con la presente si inviano le Osservazioni contro il Progetto di un impianto eolico codice procedura ID_VIP/ID_MATTIM: 1269 denominato "Pitigliano" ubicato nei comuni di Pitigliano (GR) e Sorano (GR) costituito da 20 (venti) aerogeneratori di potenza nominale 7,0 MW per un totale di 140,0 MW con relative opere connesse ed infrastrutture indispensabili.

Modulo per la presentazione delle osservazioni per i piani/programmi/progetti sottoposti a procedimenti di valutazione ambientale di competenza statale

ID: Codice procedura (ID_VIP/ID_MATTM): 12691

TESTO DELLE OSSERVAZIONI

Immagine 1. Vincoli ex art. 136 del CBC dal PIT della Regione Toscana e zona approssimativa dove è progettato l'impianto industriale.

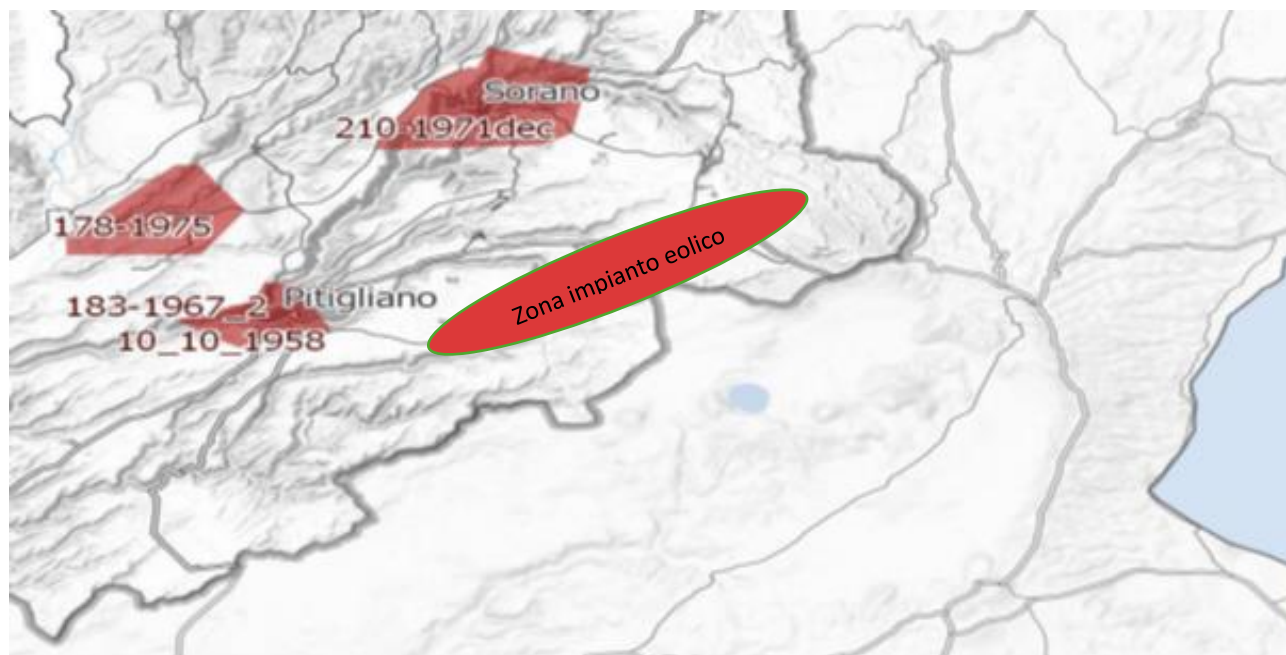
Al contrario si evidenzia che l'impianto eolico industriale citato non solo ricadrebbe con tutti e 20 gli aerogeneratori all'interno delle fasce di rispetto di 3 km di due vincoli paesaggistici di notevole interesse pubblico esistenti nella Regione Lazio e con una parte di essi nel vincolo paesaggistico del Centro abitato di Sorano (GR) quindi in aree non idonee all'installazione di impianti di energia rinnovabile. Addirittura, alcuni aerogeneratori sarebbero ubicati a poche centinaia di metri dai perimetri dei due vincoli paesaggistici laziali ex art 136 del CBC.

Inoltre, come sostiene la Proponente parte dell'impianto si verrebbe a trovare a 3,5 km dal centro abitato di Sorano. Infatti, tre degli aerogeneratori WTG 08, 09, 10 sono addirittura all'interno delle fasce di rispetto dei 3 km del suo vincolo paesaggistico di notevole interesse pubblico ex art 136 del CBC. Si evidenzia che così si crea

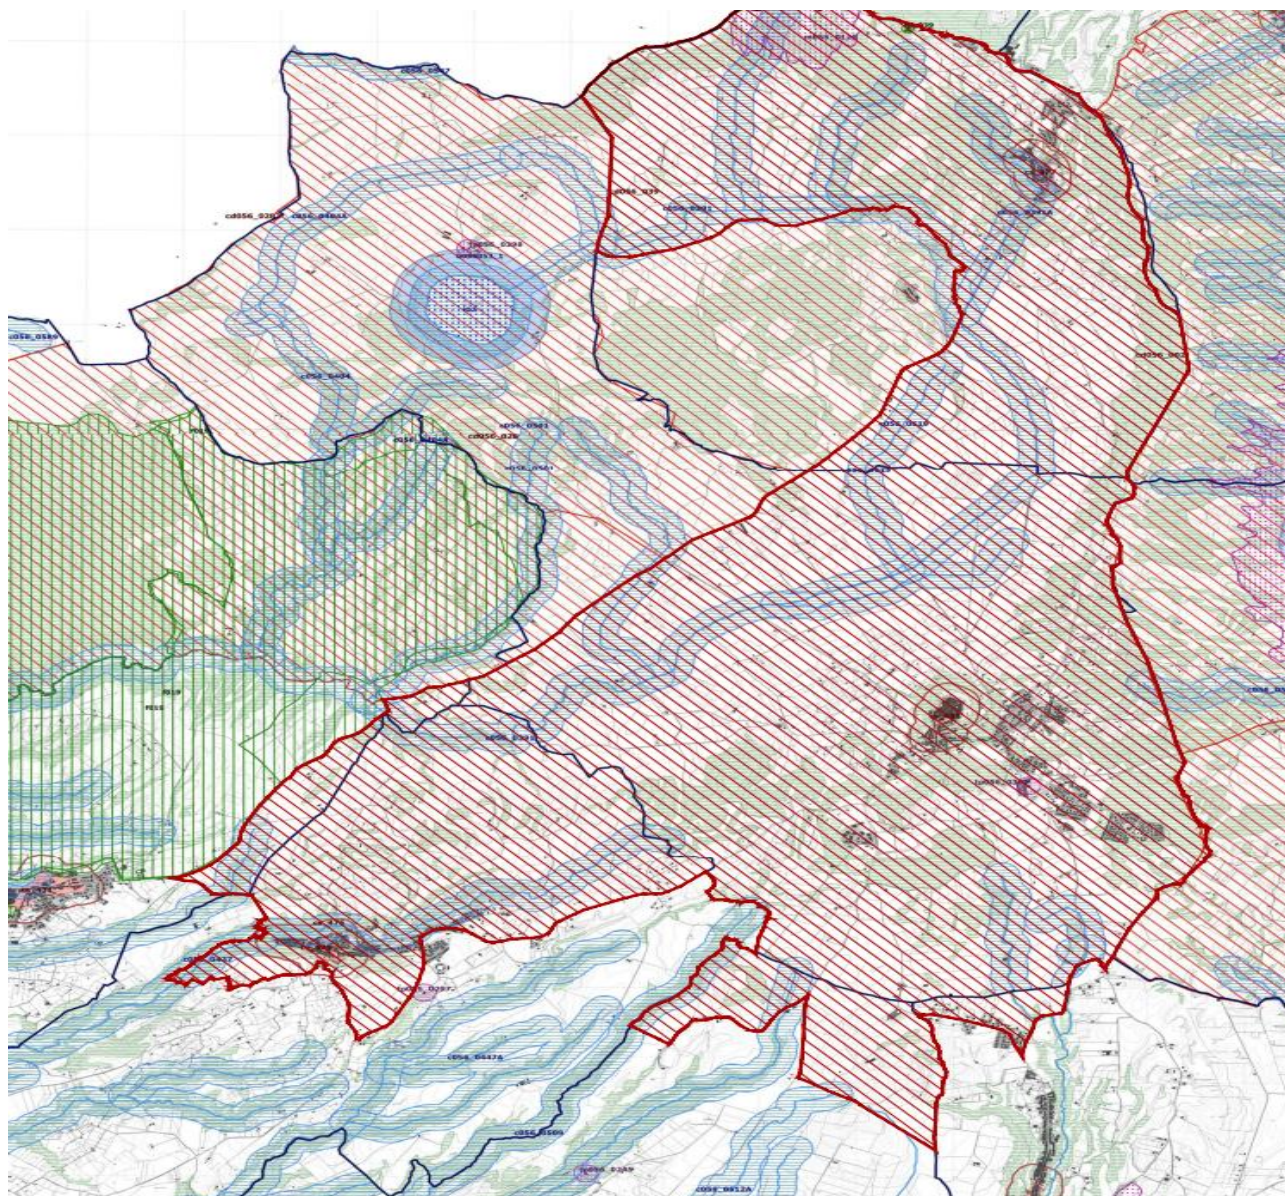
Come è illustrato nell'immagine si ribadisce che l'impianto industriale "Pitigliano" ricade completamente all'interno delle fasce di rispetto dei due vincoli di notevole

interesse pubblico e lambisce quelle di un terzo vincolo e quindi come affermato dal Consiglio di Stato nelle sentenze citate, l'impianto è insediato in area non idonea ai sensi dell'art. 20 comma 8 lettera c quater del D.Lgs. n. 199/2021 e ss.mm.ii al contrario di quanto sostiene la proponente.

Immagine 3. Cumulo di una parte di impianti eolici, fotovoltaici e geotermici industriali in progettazione ed esistenti intorno all’eolico industriale “Pitigliano”.

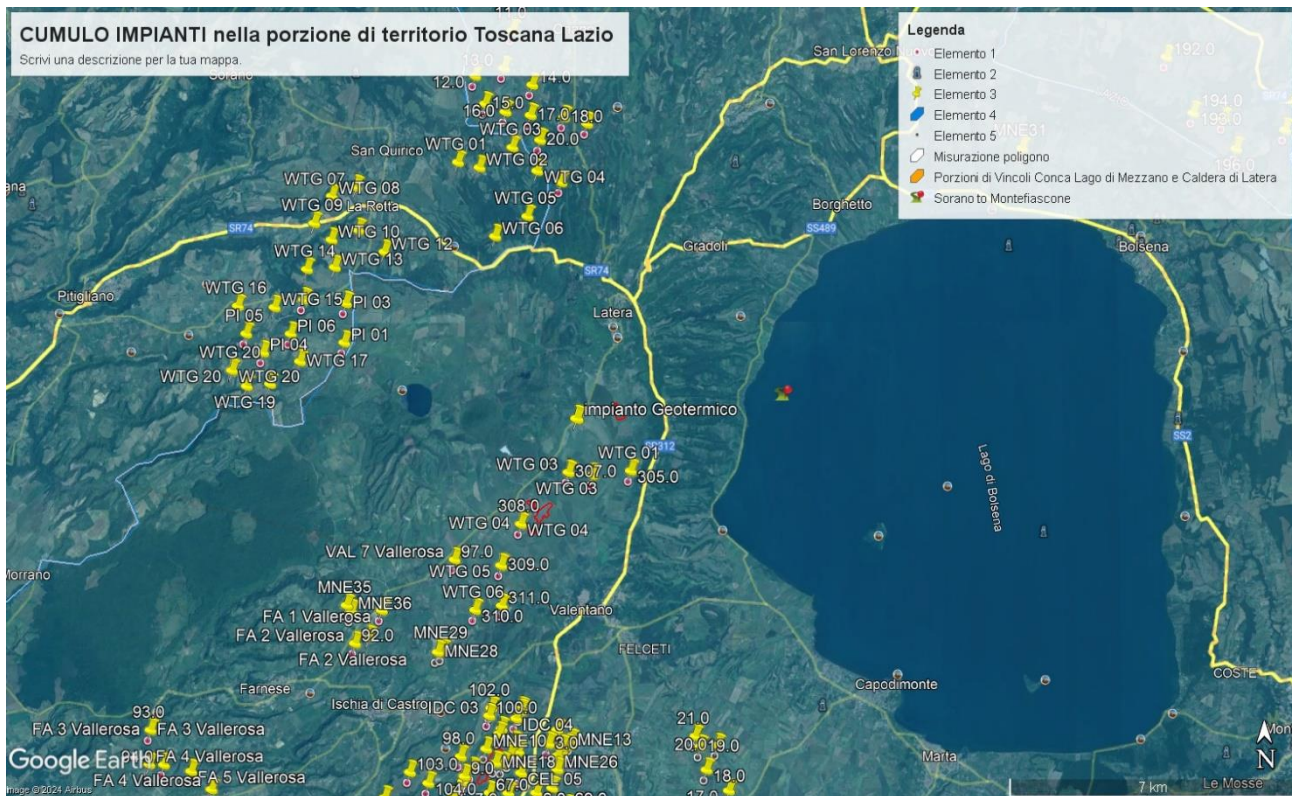
Beni Culturali “*Ambito paesaggistico, geologico e geomorfologico dell’orlo della caldera di Latera ...*” Non vengono nemmeno citati gli impianti eolici in progetto al MASE, il “Rempillo” (6 aerogeneratori) e un altro in verifica amministrativa di 14 aerogeneratori e 72, 6 MW. Ad oggi nei territori di Pitigliano, Sorano e in quello limitrofo potenzialmente potrebbero essere insediati 40 aerogeneratori alti 200 metri e larghi 170. Ma la proponente non cita neanche altri impianti che creerebbero il cumulo e quindi maggiore impatto. Infatti, sul territorio della “Città del Tufo” (Sorano e Pitigliano) impatterebbero anche l’impianto eolico “Montarzo” di Onano con 13 aerogeneratori con le dimensioni ricordate, l’altro eolico industriale nel territorio di Valentano con sette aerogeneratori (stesse dimensioni), gli impianti di Farnese con un minieolico di 3 Torri alte 60 metri già installate in località Poggio del Crognolo e l’impianto eolico industriale “Vallerosa” (7 aerogeneratori alti 200 metri e larghi 158 metri) in procedura VIA presso la Regione Lazio. Inoltre, altri impianti del minieolico già presenti a Valentano, Cellere e Piansano e due progetti eolici industriali con le stesse dimensioni (200 m x 170 m) nel Comune di Ischia di Castro. La valutazione del cumulo non prende neanche in considerazione gli impianti industriali di fotovoltaico e agrivoltaico in progetto a Farnese, Valentano, Ischia di Castro, Cellere. L’impianto geotermico in procedura Via al MASE, progettato nella Caldera di Latera. Quindi è stata effettuata una valutazione del potenziale impatto cumulativo non veritiera a dispetto di quanto affermato dalla proponente che sostiene di aver preso in considerazione uno spazio di 10 km intorno al suo impianto per gli impatti che si creerebbero.

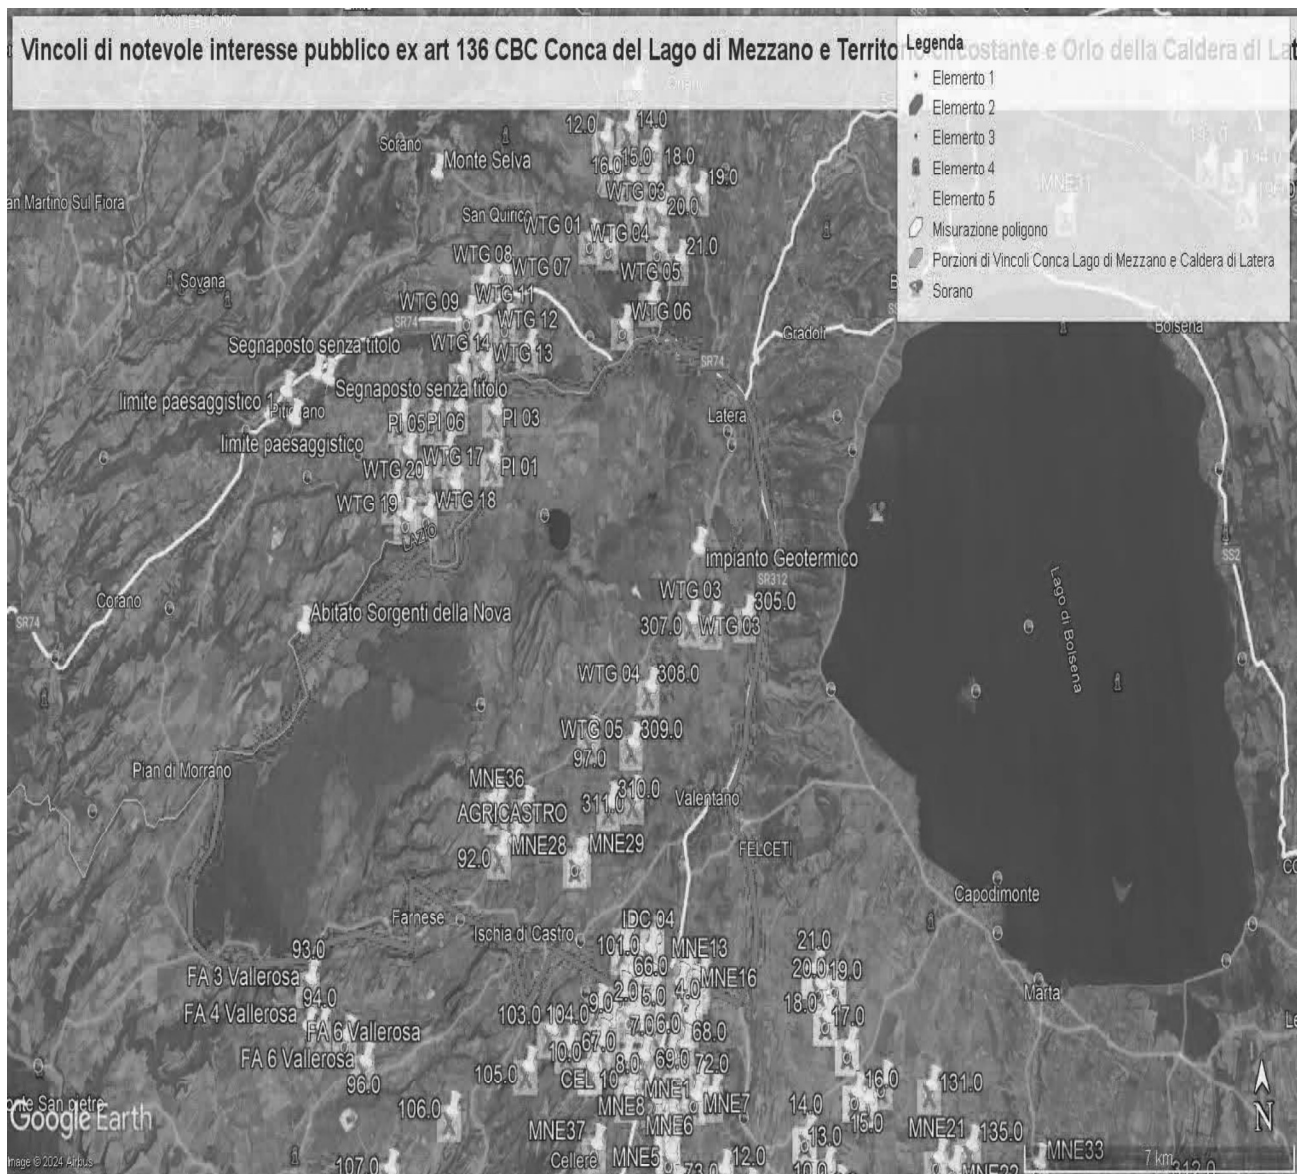
ma nelle sue immediate vicinanze (a soli 100 metri i primi due aerogeneratori) oltre ad impattare sul territorio e sulle economie di cinque Comuni del Lazio (Farnese, Onano, Latera, Valentano, Grotte di Castro e Gradoli) si trova nelle fasce di rispetto dei Beni di notevole interesse pubblico come si è evidenziate nelle Osservazioni precedenti e crea degli impatti negativi anche sui beni naturalistici come verrà dettagliato nell'Osservazione relativa alla Vinca. Inoltre, andrebbe a sommarsi al già enorme cumulo di impianti eolici e fotovoltaici e geotermici che creano una elevata criticità ambientale nella provincia di Viterbo e interferiscono anche con il territorio toscano come si può vedere dalle varie immagini dell'Allegato n. 1.

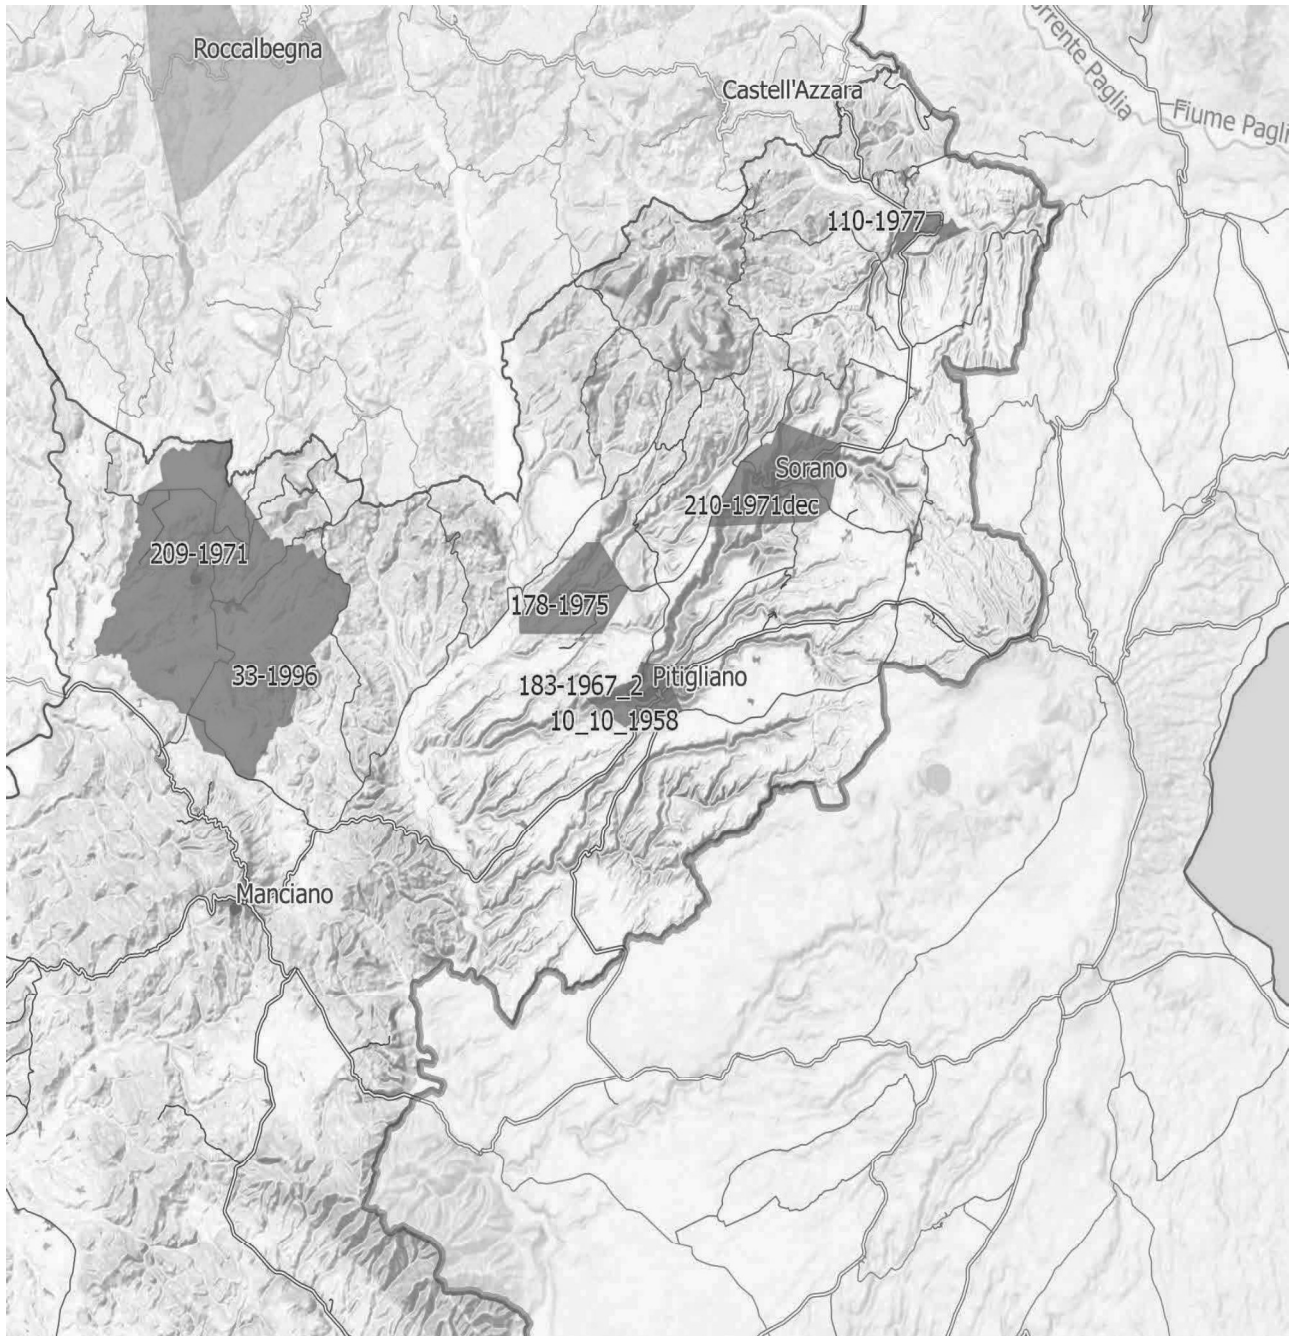
IMMAGINE n. 4 Si evidenzia che i tre aerogeneratori WTG 07, WTG 08 e WTG 09 impattano con il vincolo paesaggistico di notevole interesse pubblico del Centro Storico di Sorano. Il WTG 07 si troverebbe a 2828 m, WTG 08 2504 e WTG 09 2990. Il cavidotto dell'impianto invece impatta in buona parte del Vincolo paesaggistico ex art. 136 del CBC del Centro Storico di Pitigliano.

IMMAGINE n 5. Mappa eolici elaborata dall'Associazione Amici della Terra. La mappa evidenzia il cumulo degli impianti tra Lazio e Toscana.

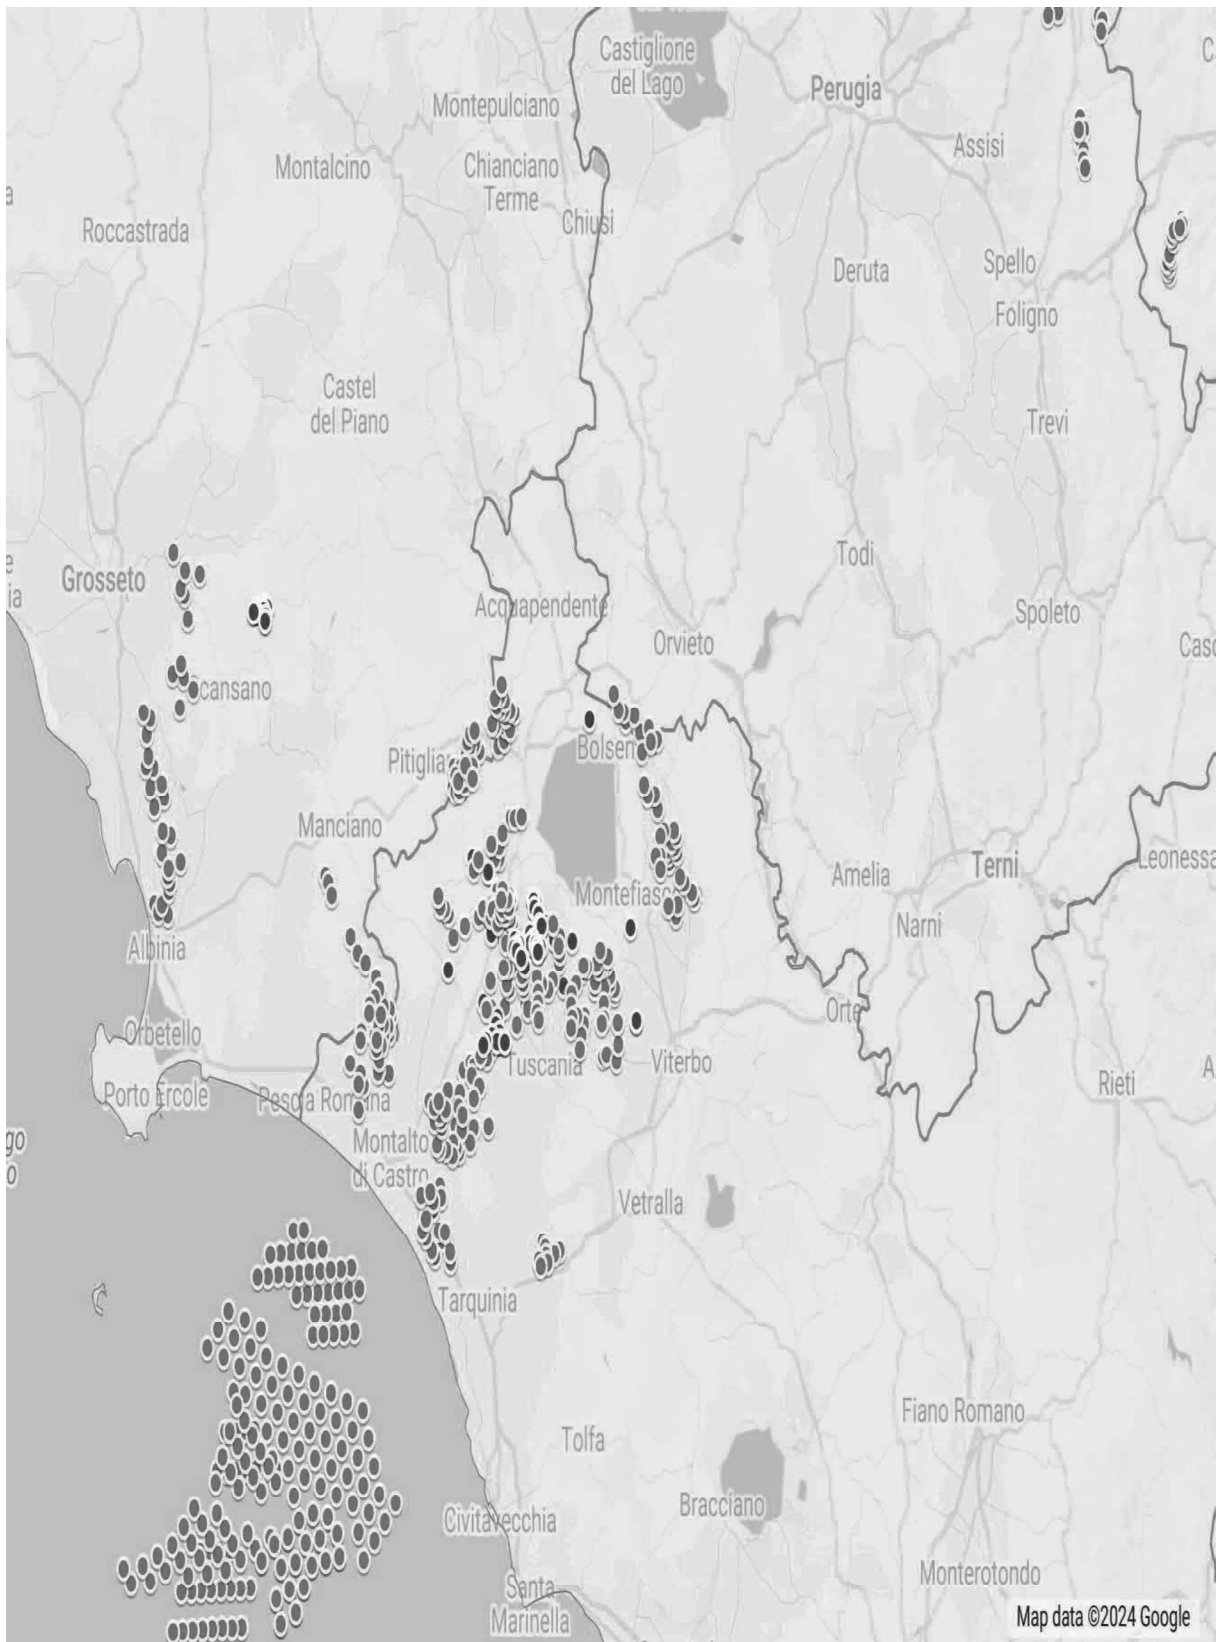
Riguardo al cumulo degli impianti FER, le mappe prodotte dalla proponente riguardano, come già evidenziato, soltanto una parte molto piccola degli impianti FER dell'area intermedia e vasta e in particolare di quelli eolici che contribuiscono a creare un notevole cumulo e la saturazione del territorio tosco laziale. Riguardo al cumulo dei soli impianti eolici si riporta la mappa dell'intervisibilità degli impianti eolici elaborata dall'Associazione nazionale “Amici della Terra”.

Se agli impianti eolici rappresentati qui sopra che non comprendono sia l'impianto eolico Pitigliano e le altre 14 pale del progetto eolico in verifica amministrativa sempre nel territorio di Pitigliano si aggiungono i migliaia di ettari (7000 fin'ora) di territorio occupato dagli impianti fotovoltaici e agrivoltaici e dalle altre tipologie appare chiaro il numero spropositato degli impianti FER nella bassa toscana e nella Tuscia.
